# ひかわ参道 だより

本号では2回に渡り開催しました「氷川参道歩行者専用化に向けた「デザインワークショップ」」の内容についてご紹介します。

# デザイン (案)

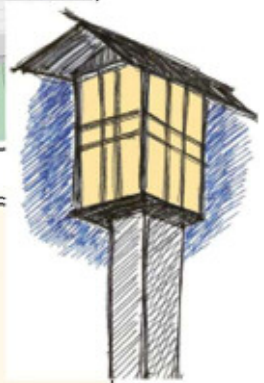
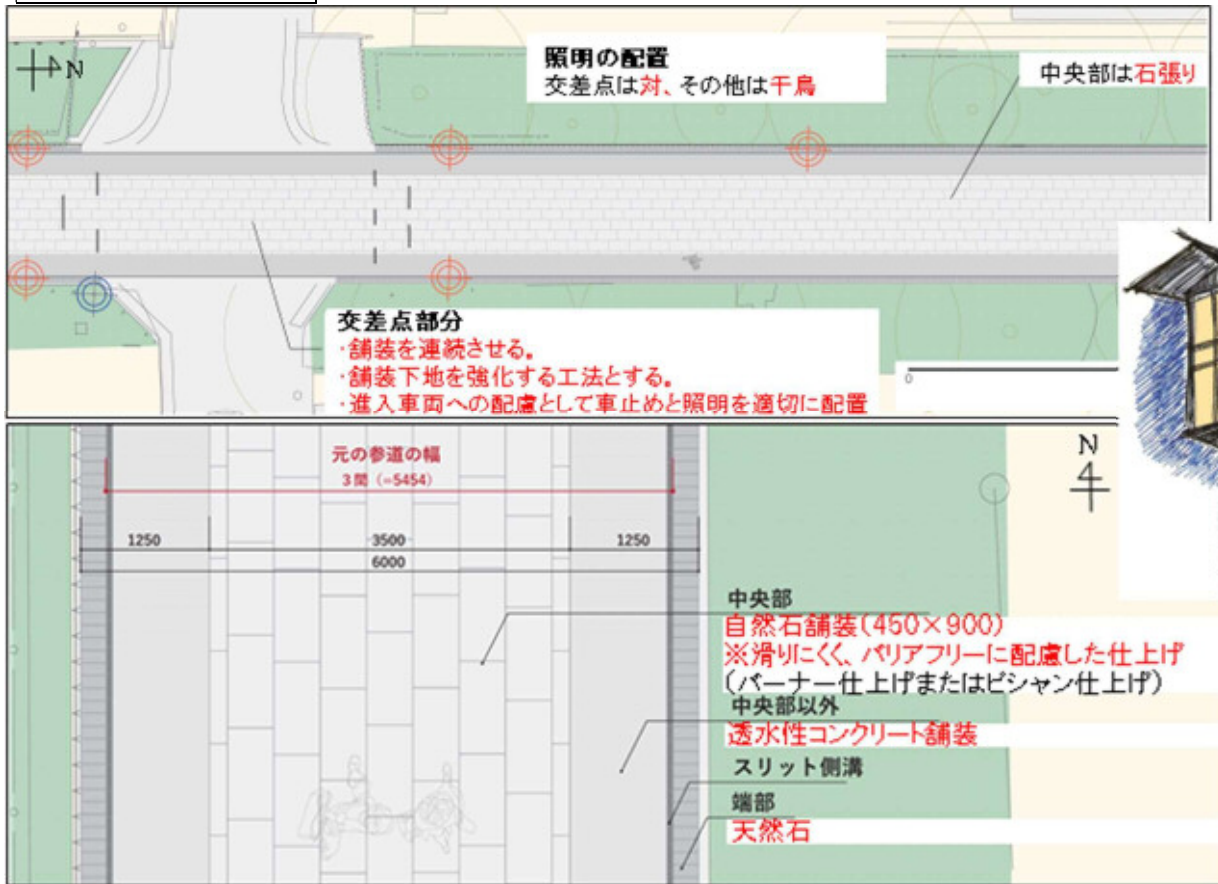
- ・参道としての統一性に配慮したデザイン
  - ・石張りに強さと風格があって良い
  - ・神社との統一性が図られたデザインで良い
  - ・排水性能やメンテナンス性に配慮されていて良い
- おおむね良いというご意見でした。ありがとうございました
